**รายงานการแก้ไขจุดบกพร่อง
การตรวจสอบในขั้นตอนการออกแบบก่อสร้าง
โครงการปรับปรุงผิวจราจรพร้อมก่อสร้างระบบระบายน้ำ
ถนนเคหะร่มเกล้า ระยะที่ 1**

โครงการ	การตรวจสอบความปลอดภัยทางถนนโครงการปรับปรุงผิวจราจรพร้อมก่อสร้างระบบระบายน้ำ ถนน เคหะร่มเกล้าระยะที่ 1
สถานที่ตรวจสอบฯ	กม.0+809.000 ถึง กม.3+087.500 และ SPUR LINE "A"
คณะผู้ตรวจสอบฯ	สมาคมวิศวกรจราจรและขนส่งแห่งประเทศไทย

7.4 กรณีศึกษา : การตรวจสอบในขั้นตอนระหว่างการก่อสร้าง

PROJECT ROAD SAFETY AUDIT OF WHITLEY ROAD
Drawing Number: **EXISTING SITUATION / PROPOSED MODIFICATION - SKETCH 2**
Scale: **A4**
If you have any queries, please contact the project manager.

ROAD SAFETY AUDIT OF WHITLEY ROAD
 EXISTING SITUATION / PROPOSED MODIFICATION - SKETCH 8
 A4

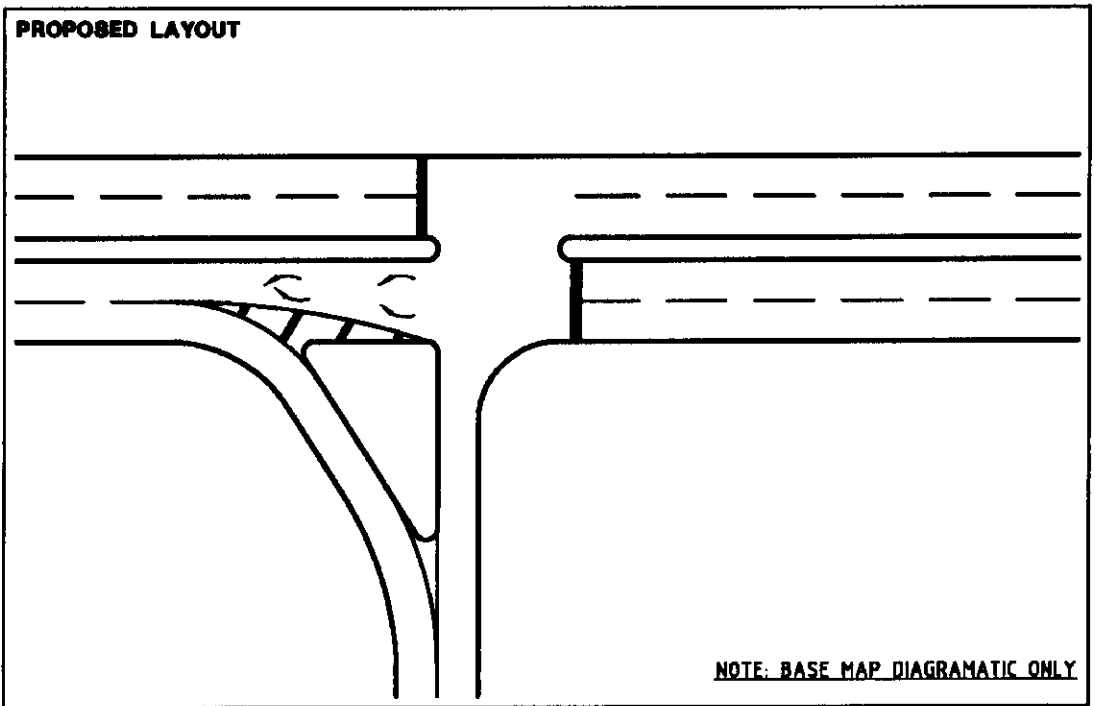
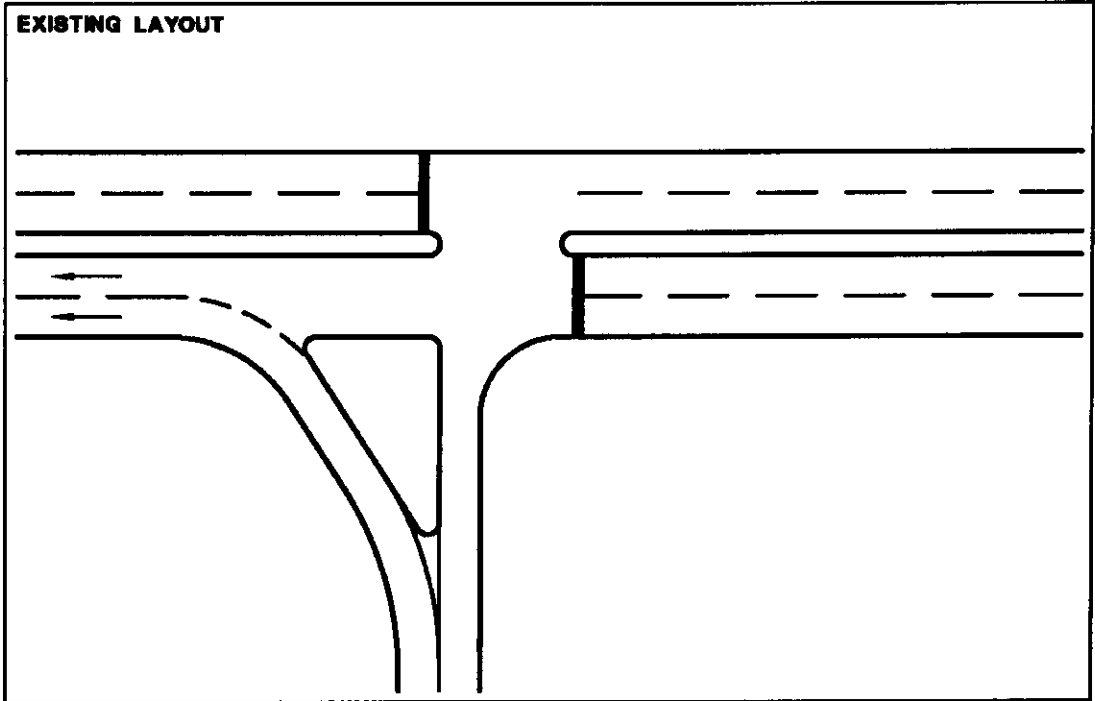
Ref No.	Specific (S22)	
Location Name or Descriptions	PIE exit	
Problem Group	Pavement markings	
Audit Findings	<p>It is not clear that the vehicles entering from the left turn have priority in the left lane due to very wide unmarked section just after the signal. There are two through lanes at the traffic signals</p> 	
Potential Accident Types	Sideswipe collision	
Risk Category	Tolerable	
Recommendation	Description	Practicability Category
	Provide solid painted line from signal to at least 20 metres past the point where the left turn vehicles enter the Whitley road as shown in the sketch below. Merge arrows will also need to be provided.	P
	Reduce through lanes at traffic signals to one	P
	Place "Give Way" sign on PIE access road (preferred)	P
